## Krycí list ZBV

Název Stavby dle SOD: <b>III/33344 Malenovice, most ev. č. 33344-2</b> Název stavebního objektu/provozního souboru (SO/PS): <b>Most</b>	Číslo SO/PS / / pořadí Změny SO/PS: <b>201/01</b>	Číslo ZBV: <b>2</b>
--	---	------------------------

## Změnový list

Předmět Změny: **Kamenná zeď u opěr mostu a chráničky do říms**

### A.2.2 OKOLÍ STAVBY

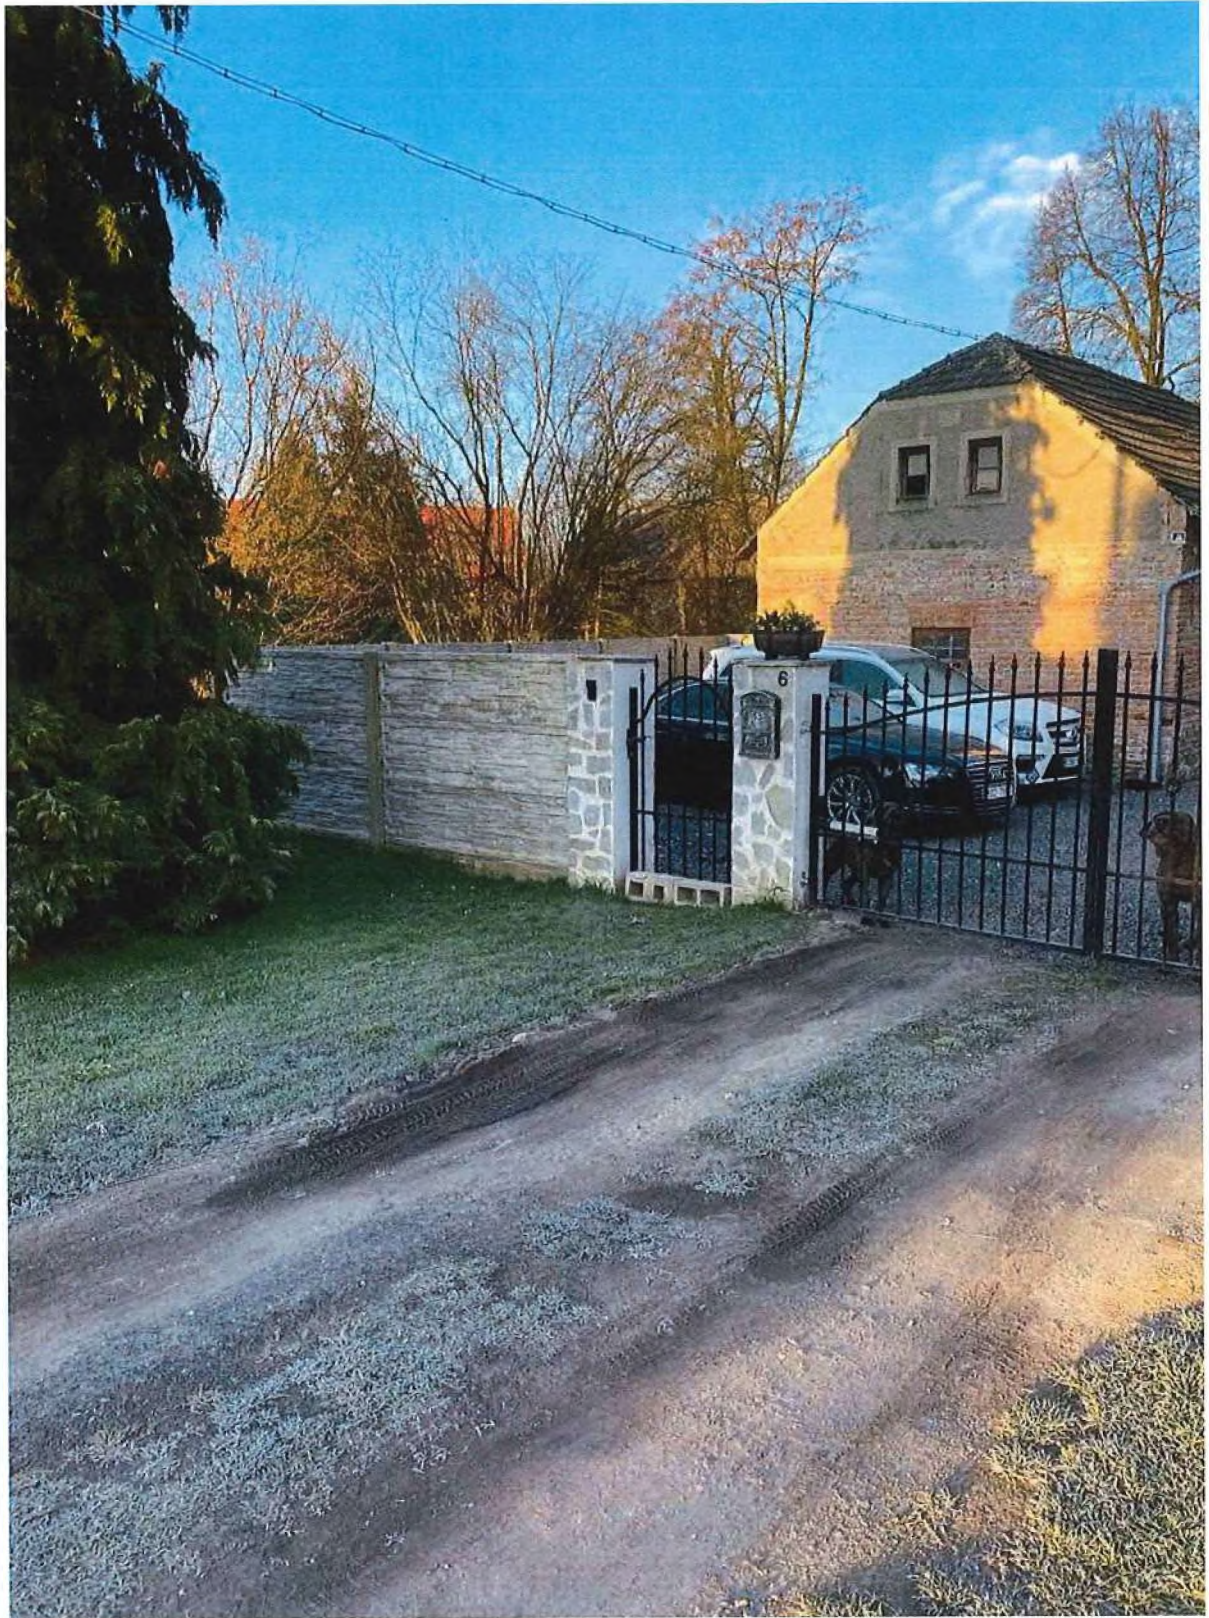
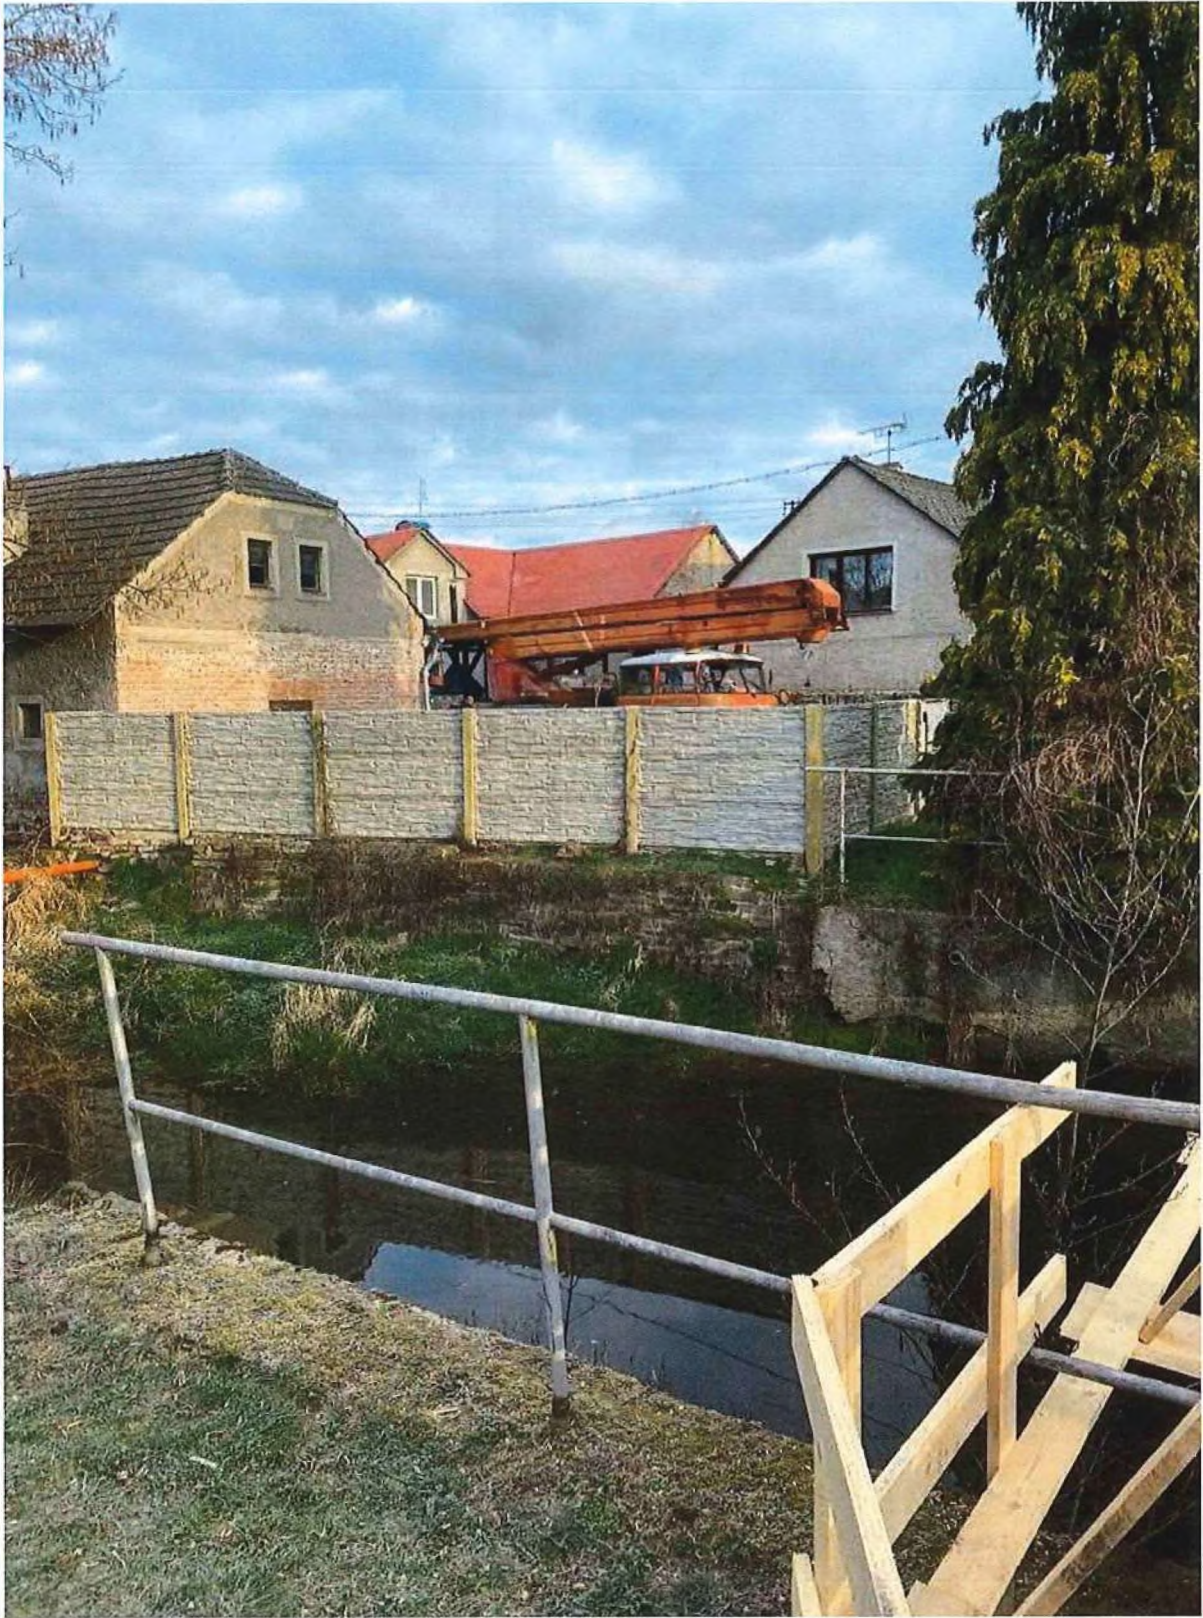
Kamenná zeď, na straně vodočetné latě, je vyzděna na „hlínu“ anebo degradovanou maltovinu a podle průzkumu zhotovitele nemá základ – rozpadá se ručním rozebíráním předpoklad většího rozsahu zdění, než určuje rozpočet stavby. Ostatní zdi se jeví stejně.
